## **SOVENA XXI**

## **ESTUDO DE IMPACTE AMBIENTAL - EIA**

(ADITAMENTO – RELATÓRIO)

Estudo de Impacte Ambiental – Estudo Prévio – ADITAMENTO

Figura 9 – Extracto da figura da Rede Ecológica Metropolitana incluída no Relatório do PROT-AML (figura sem escala)

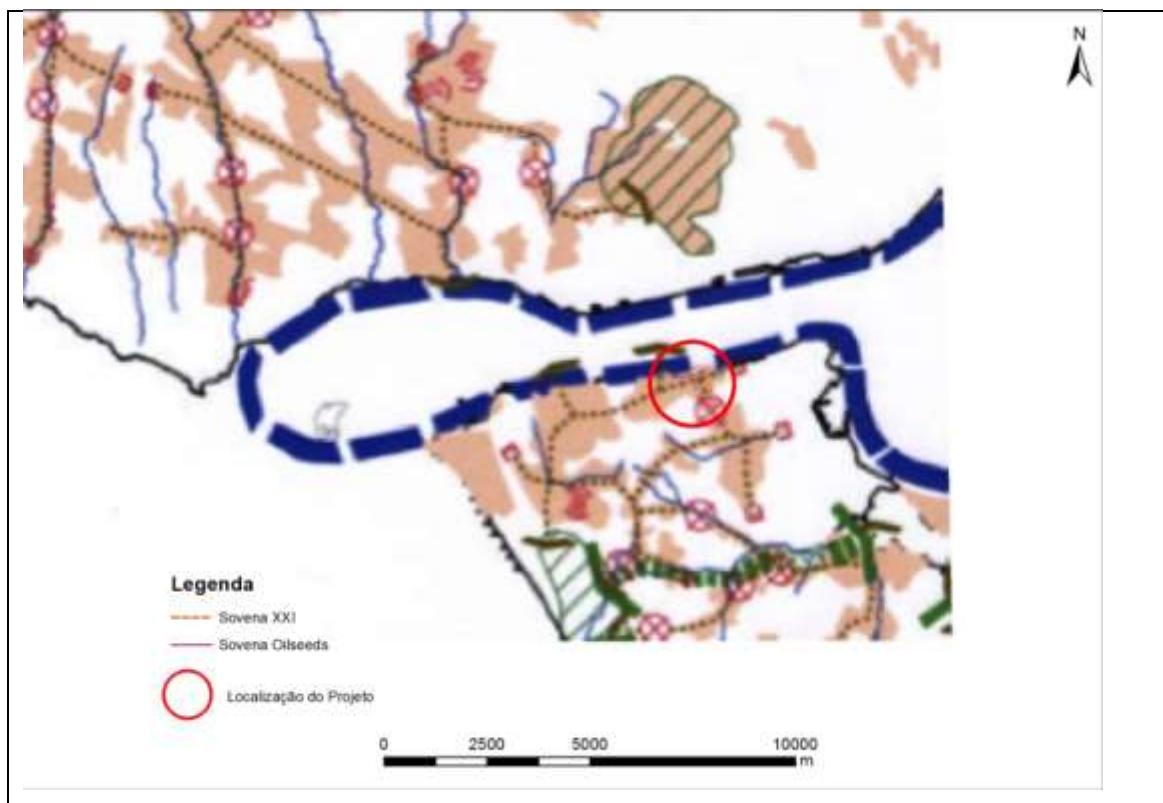
**8 a) Enquadrar a localização do projeto no PROTAML, uma vez que não consta da planta da REM presente no EIA (figura 4.58).**

O PROT-AML vem identificar a área em estudo como Área Vital no que respeita à Rede Ecológica Metropolitana, como se pode observar pela figura seguinte.
